项目名称：中山市中山港街道二洲村片区（1505单元）04街区规划24米支路控制性详细规划局部调整（2023）

关于《中山市中山港街道二洲村片区（1505单元）04街区规划24米支路控制性详细规划局部调整（2023）》的公示

调整前道路系统规划图

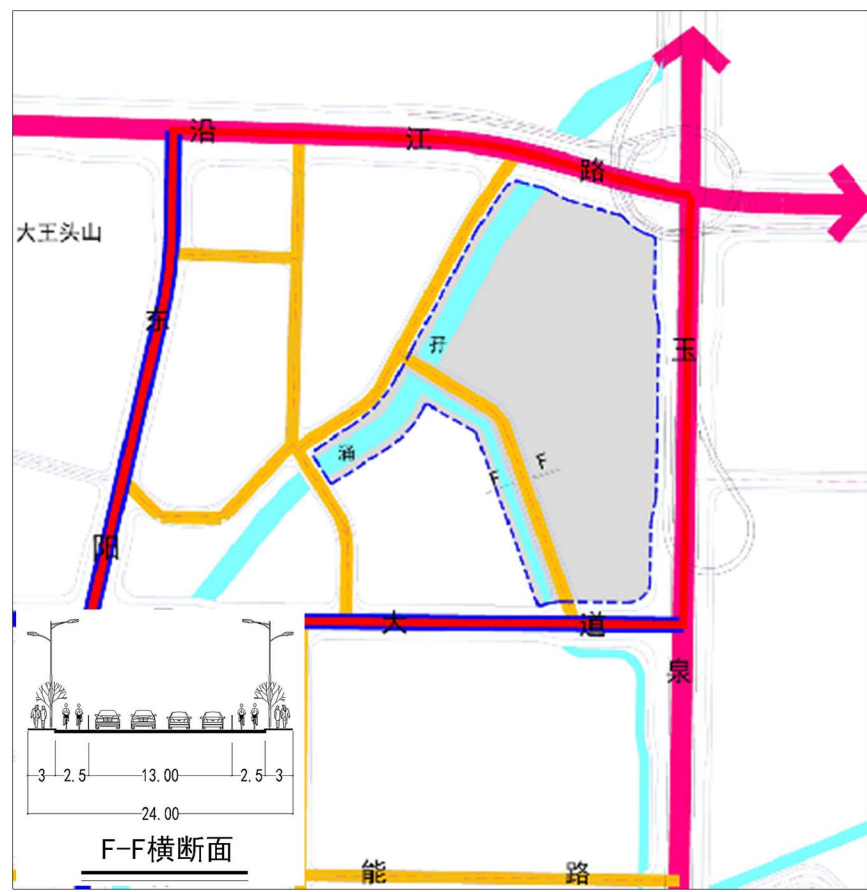
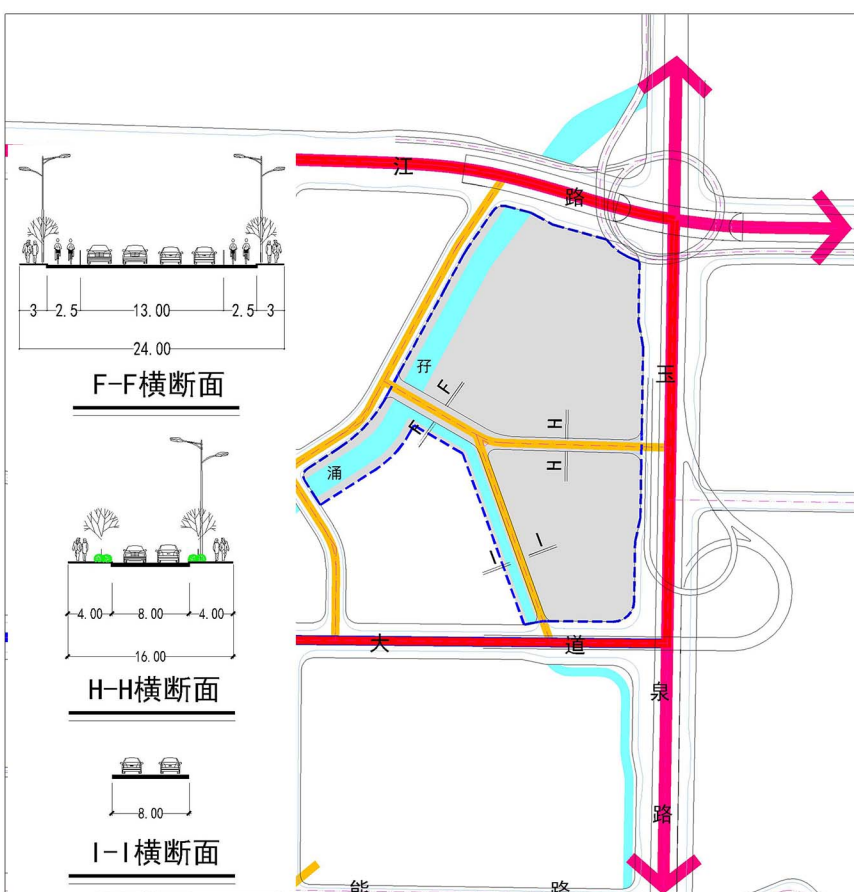
调整后将24米道路西侧往西、南偏移3米，西段保持为24米的道路（双向四车道），东段调整为两条支路，分别为一条往东延伸16米道路（双向2车道），开口为玉泉路（利用两小区内现状道路，包括广裕花园约9米道路和联成生活区约6米道路）；另一条往南延伸8米道路（为单向两车道）开口为会展大道。

（1）道路宽度、长度与断面的分析：调整后规划支路分为三段，第一段宽度为 24 米城市支路，长度约为 124 米；第二段宽度为 16 米的城市支路，长度约为 206 米；第三段宽度为 8 米的城市支路，长度约为 268 米，24 米道路断面形式与调整前一致。

（3）交通组织分析：根据片区的交通情况，本次规划建议调整后的支路分为三段，分别为 24 米、16 米和 8 米。其中 24 米段保持双向 4 车道的道路断面，16 米段为双向两车道，8 米段为减少对会展大道的交通影响，建议 8 米道路为单向双车道，车行方向为从南至北在会展大道设置单出口。
